孫中山先生陵墓

孫中山先生陵墓圖案

孫中山先生陵墓圖案評判報告

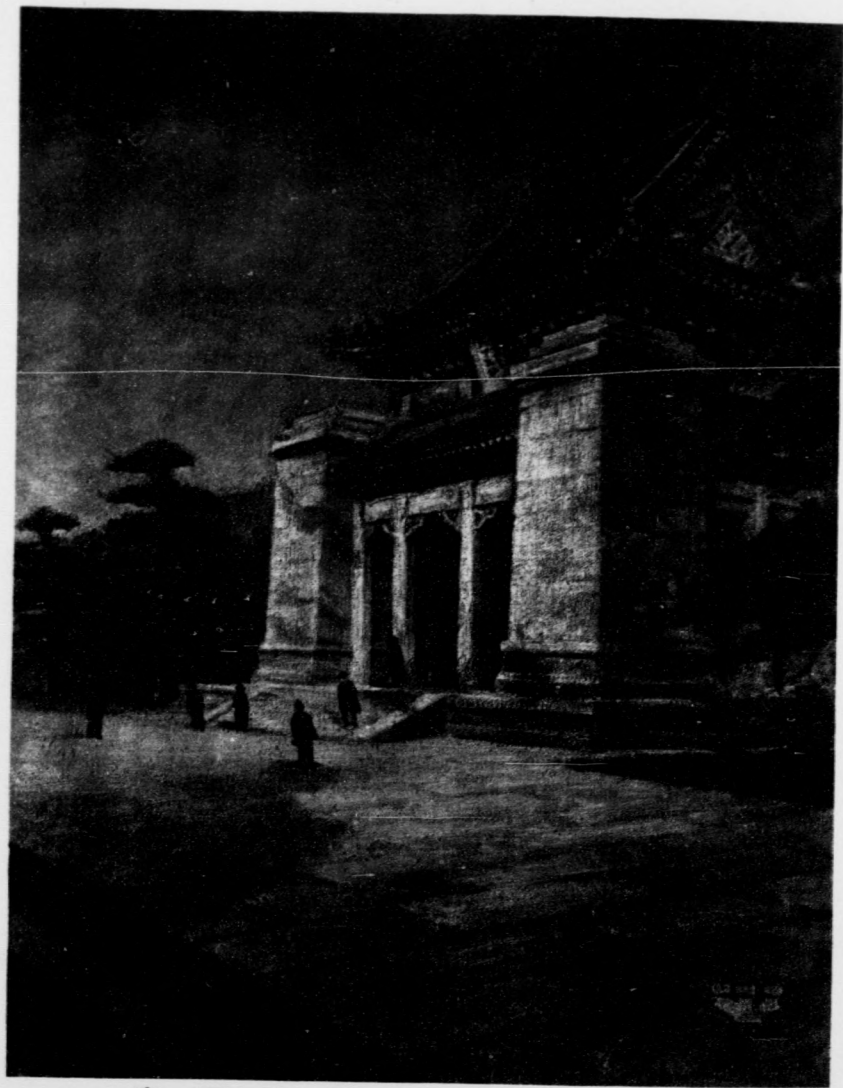
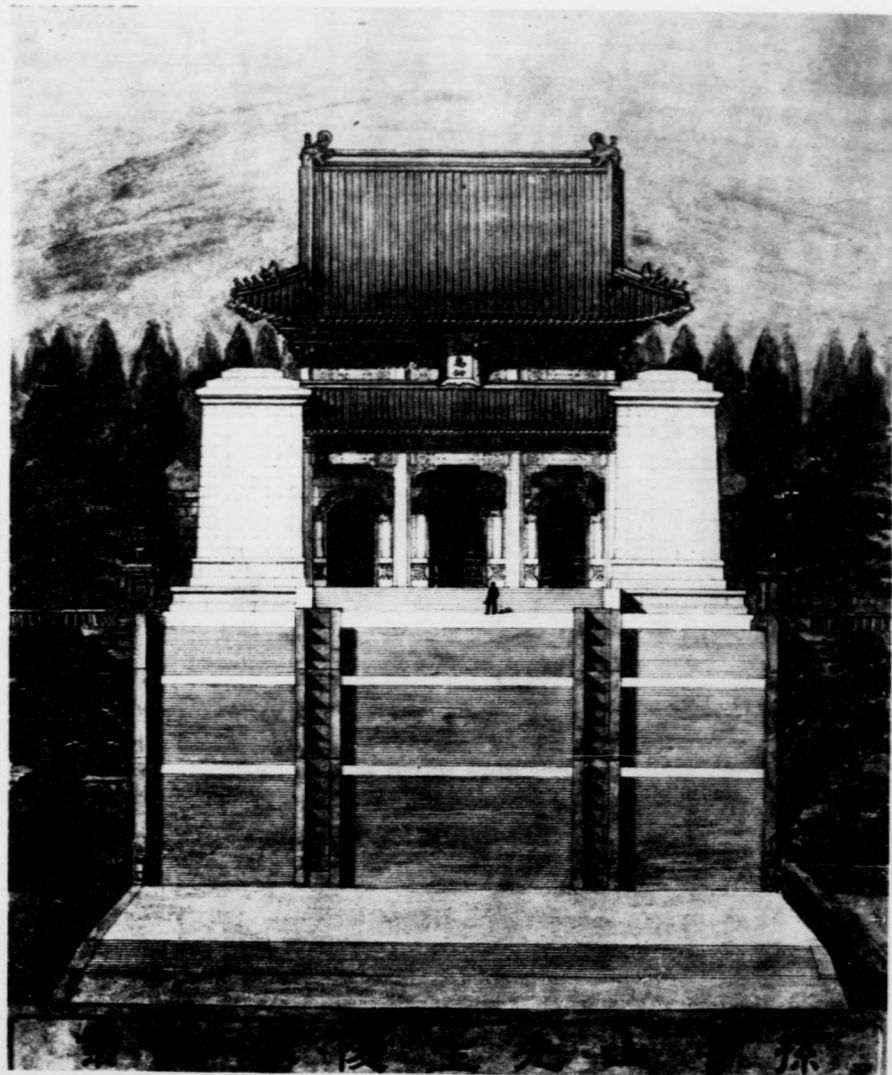
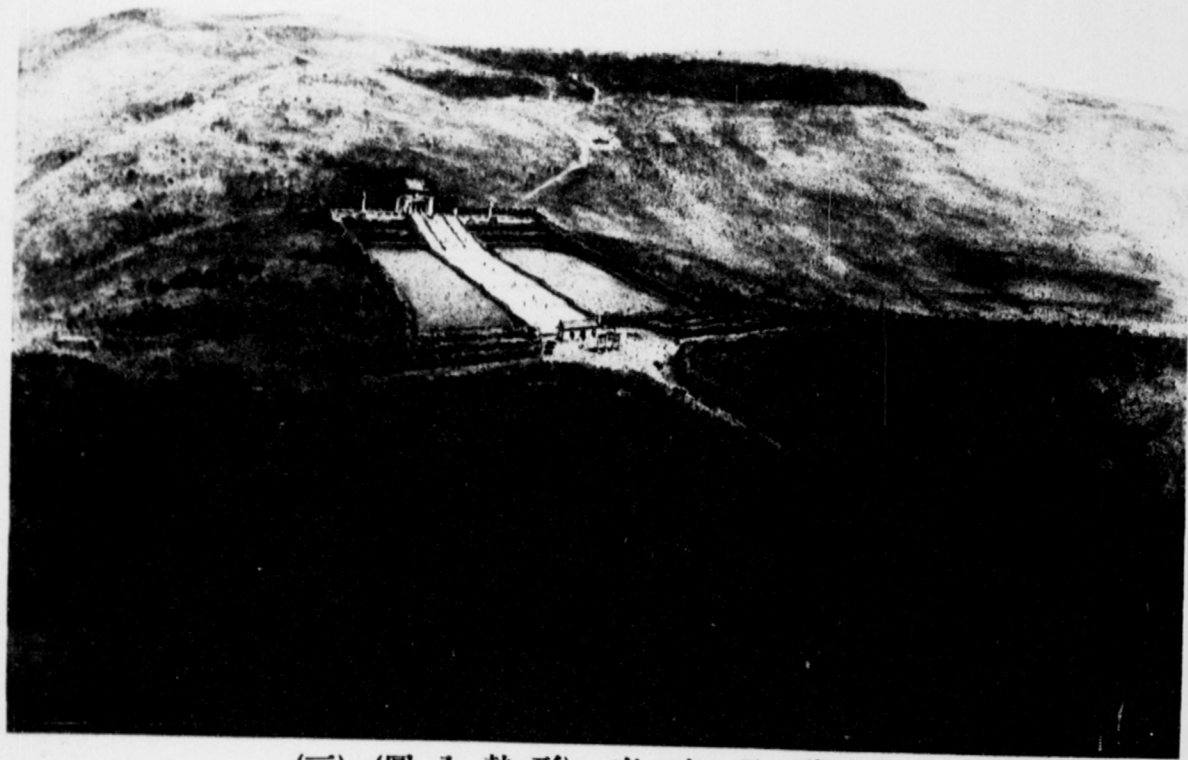
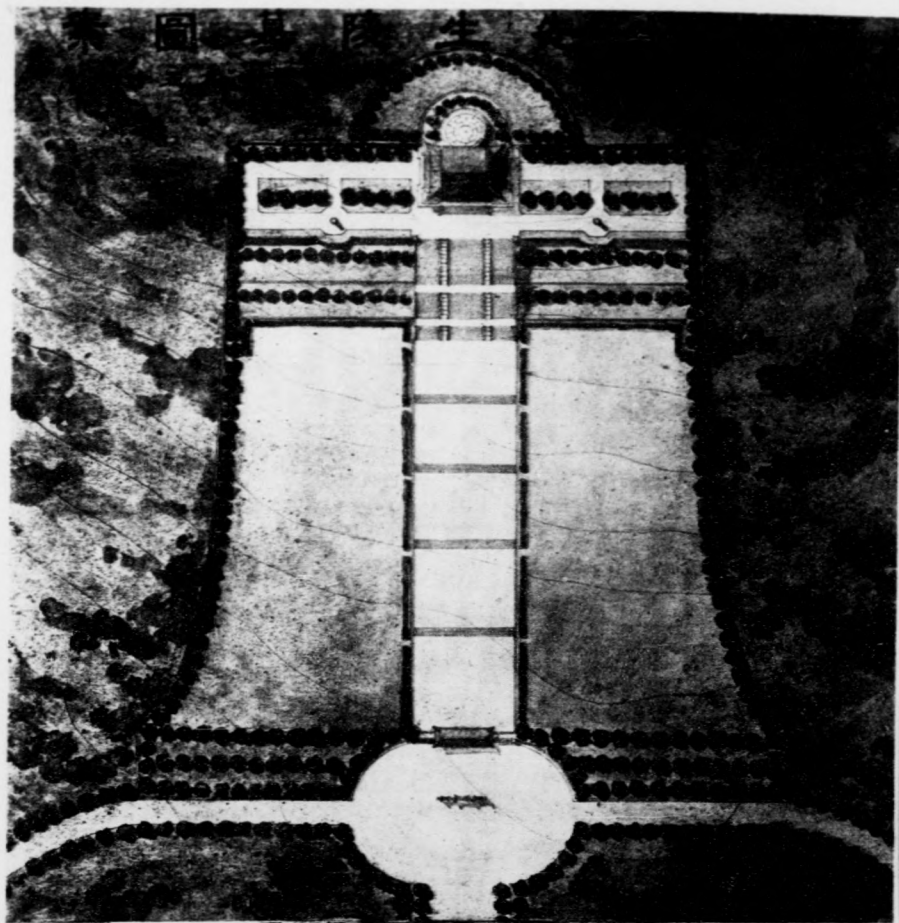
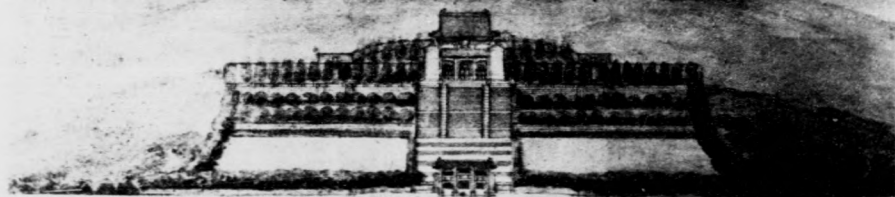
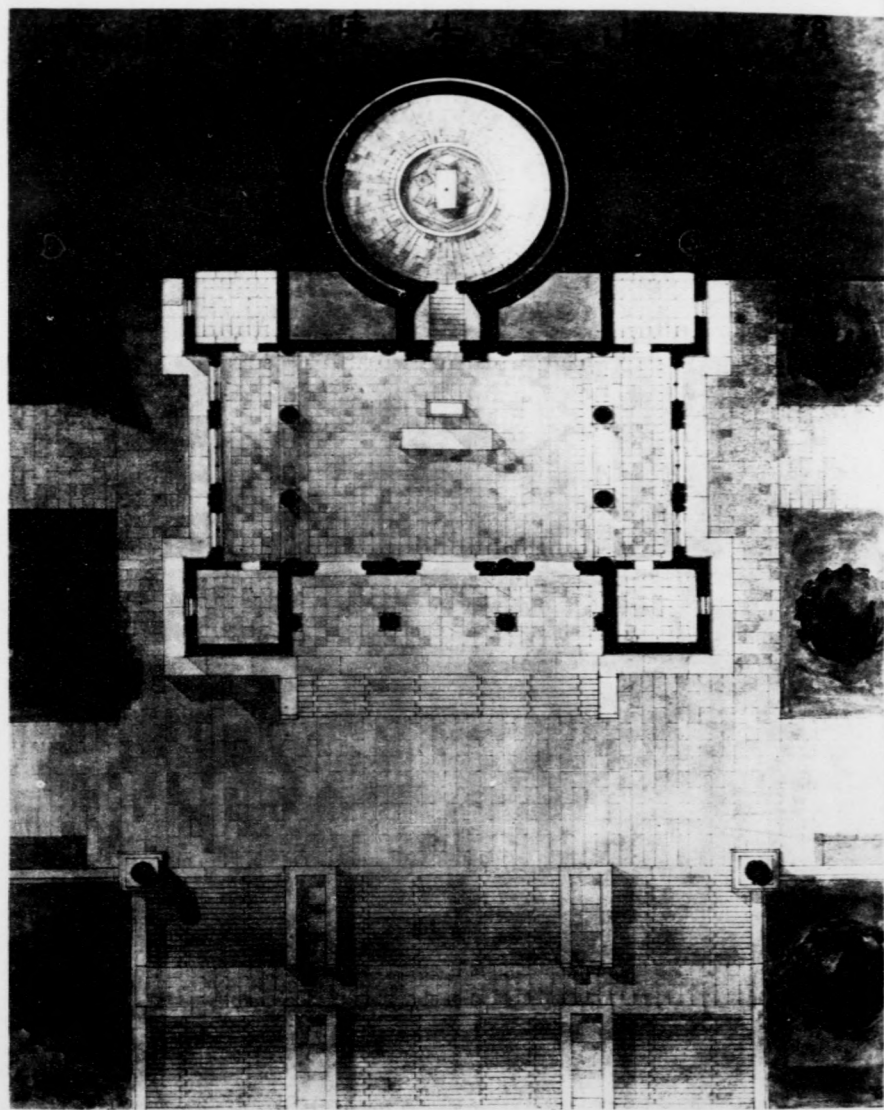
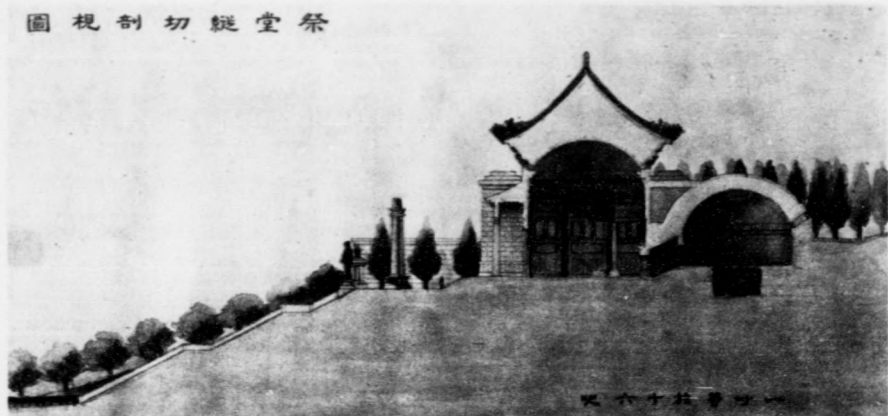
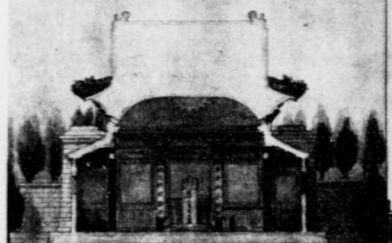
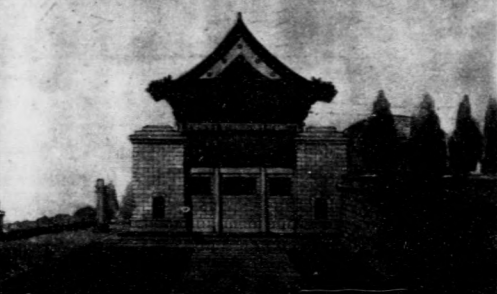
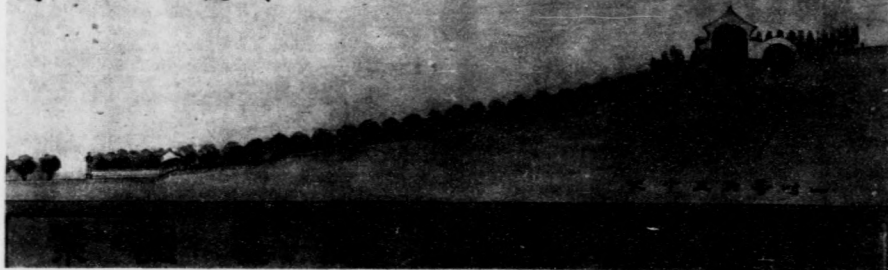
(一)墓在祭堂後合於中國觀念 (二)建築樸實堅固 (三)形勢及氣魄極似中山先生之氣概及精神

中之計劃似根據中國宋代格式而參加己意，與評判要點第一項之觀念最合，對其他各項亦極能合格，故定爲首獎。

此案全體結構簡樸渾厚，最適合於陵墓之性質及地勢之情形，且全部平面作鐘形，尤有木鐸警世之想，祭堂與停柩處布置極佳，光線尚足，祭堂外觀形式甚美，正面略嫌促狹，祭堂內部地位亦似略小（深約三十餘呎，寬約七十餘尺，內有碑有祭桌及柱四條餘，地恐不多），將來建築時尚須注意減少房屋尖細之處，以資耐久，此案建築費較廉。

中爲二獎 建築上之組織古雅純正，惟較少奪眼之處，以全部形勢而論，似太平坦，惟從上下望建築全部，適成一大鐘形，尤爲有趣之結構。

案圖墓陵生先山中孫
(一) (面正) 照文范獎二

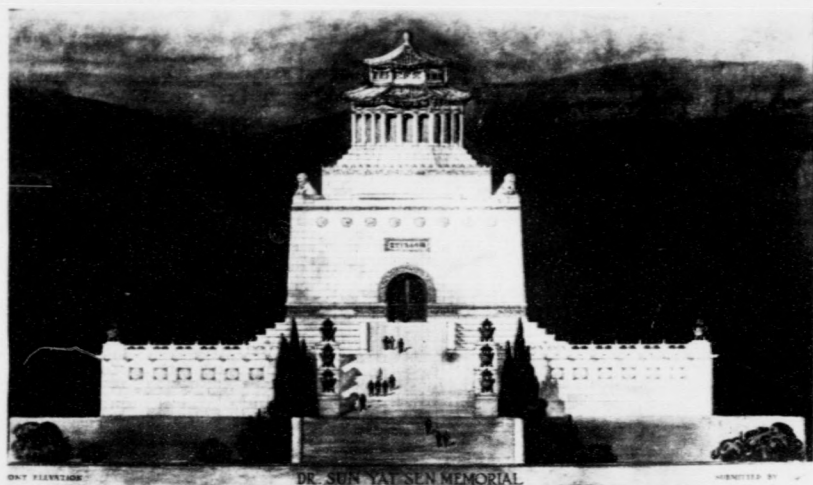
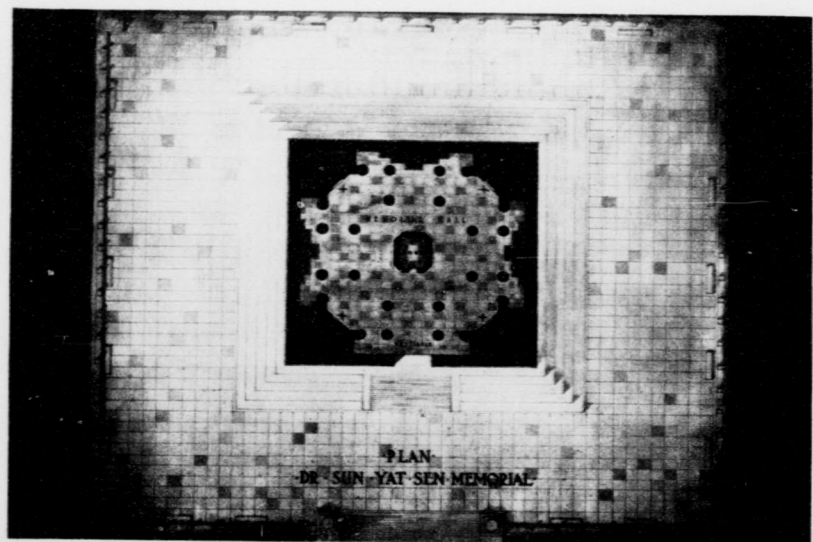
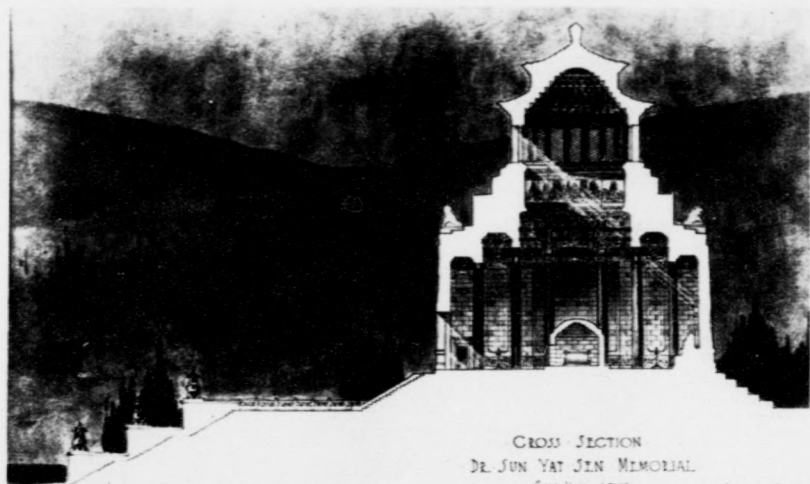
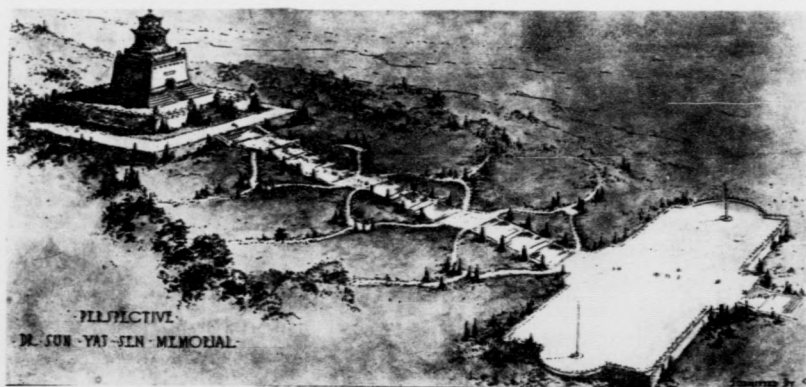
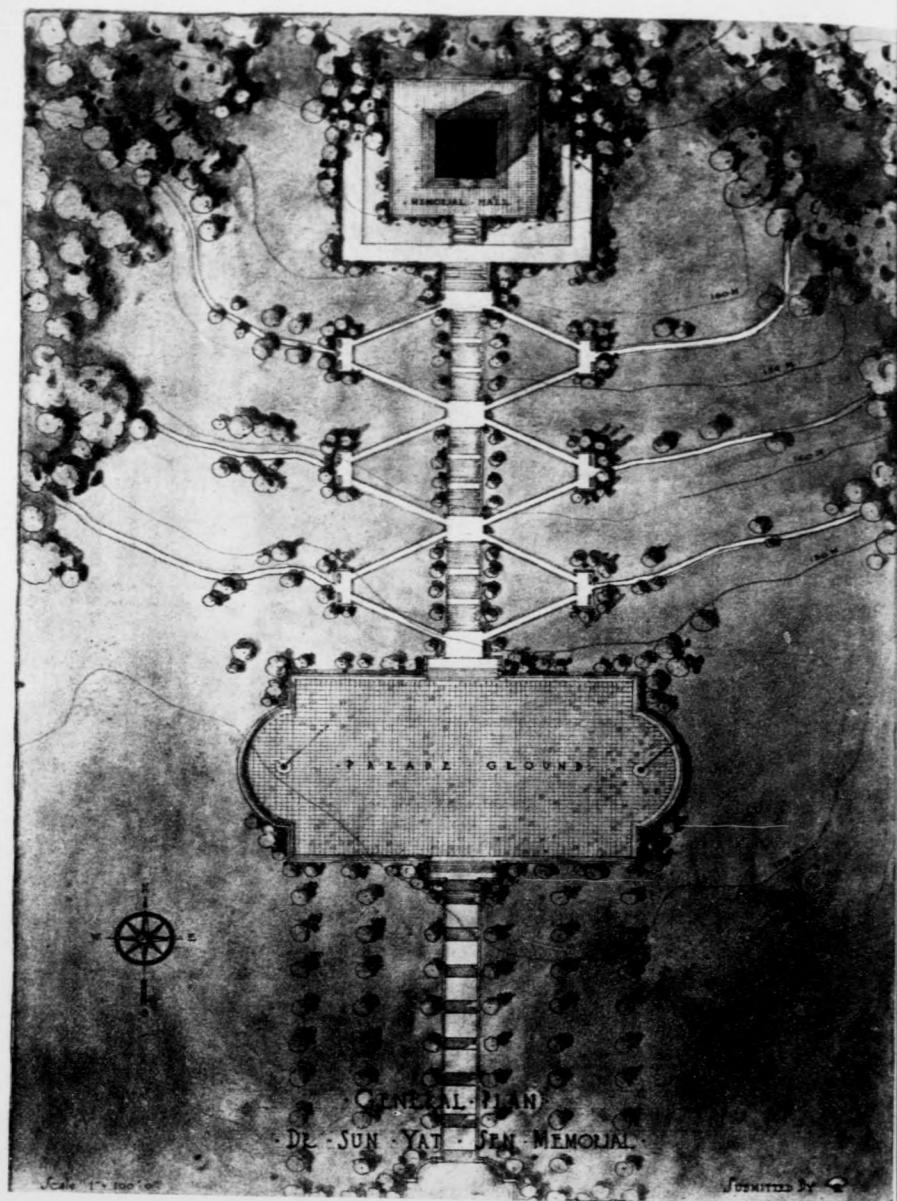
計劃極好惜乎墓在祭堂之中不甚尊重

惟念故大總統孫公，常以融合中西文化爲心，鄙意此種精誠之表現，似應爲陵墓建築之特殊性質，故鄙人推薦X君之圖案爲第二獎，且爲實際採用之圖案。此圖案所以未被推薦爲第一獎者，由於其墓室位置之觀念錯誤，此點在採用時應加以改正。此項改正極易實現，但將墓室降於地面之下即可。關於條例中其他各項，均極相合。此建築單簡莊嚴而堅固，爲根據於中國建築而同時參加西方建築文化之極佳觀念，全部佈置（路徑）尤善。

三獎楊錫宗

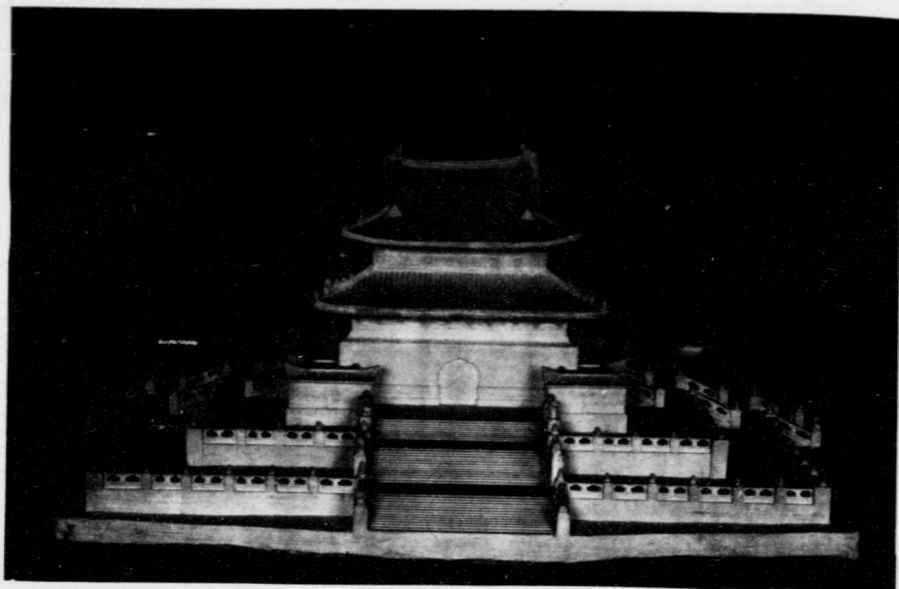
此案美術方面甚佳，頗合陵墓壯嚴之意義，獨惜與青山形勢不稱，且過於宏偉，非規定建築費之所許。如以背面矗立形作正面觀，背面加以變更，頗有研究之價值，但改動太大，與應徵人原意相失。

楊錫宗爲三獎 全部工整莊嚴華麗調和，惟此種工作不宜於墳墓，恐需費亦遠過三十萬元。
名譽獎
